VYSVETLENIE SÚŤAŽNÝCH PODKLADOV

VEREJNÉ OBSTARÁVANIE PRE PREDMET ZÁKAZKY – STAVEBNÉ PRÁCE S NÁZVOM „ZBERNÝ DVOR PRENČOV“

STAVBA: **ZBERNÝ DVOR VYTRIEDENÝCH ODPADOV
A STOJISKÁ KONTAJNEROV
Prenčov**

DOTAZ č. 3 k SO – 01 HALA

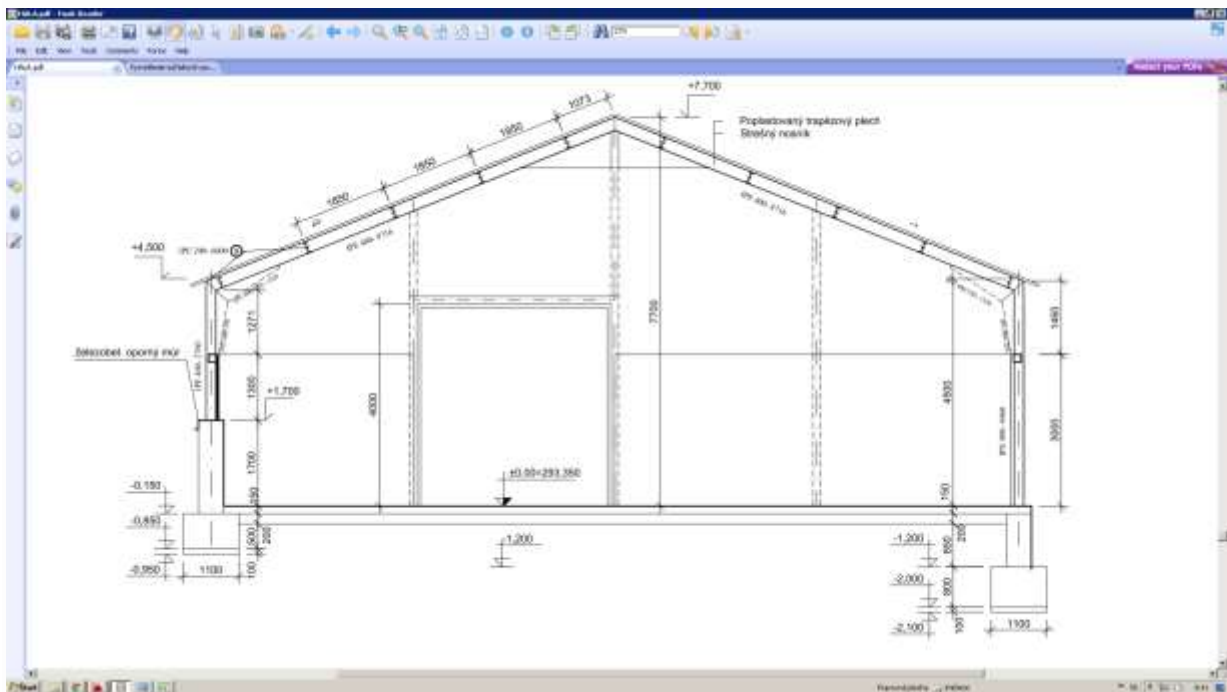
Schéma konštrukcie OK Haly, ktorú ste predložili obsahuje úplne iné parametre prierezov ocelevej konštrukcie, napr. stĺpy a nosníky strechy sú z IPE 400, Pozdĺžne stuženie strechy je IPE 200

Vo Vašom predošlom vysvetlení sú stĺpy a výstuha a nosníky z IPE 270 a strešné pozdĺžne stuženie z IPE 120, čo je výrazné zoštíhlenie prvkov. Bola táto zmena posúdená statickom? Ak áno, prosíme zaslať statický posudok, resp. potvrdiť správnosť vykazaných prvkov

Konštrukcia Haly bola posúdená statickom a potvrdzujeme správnosť vykazovaných prvkov.
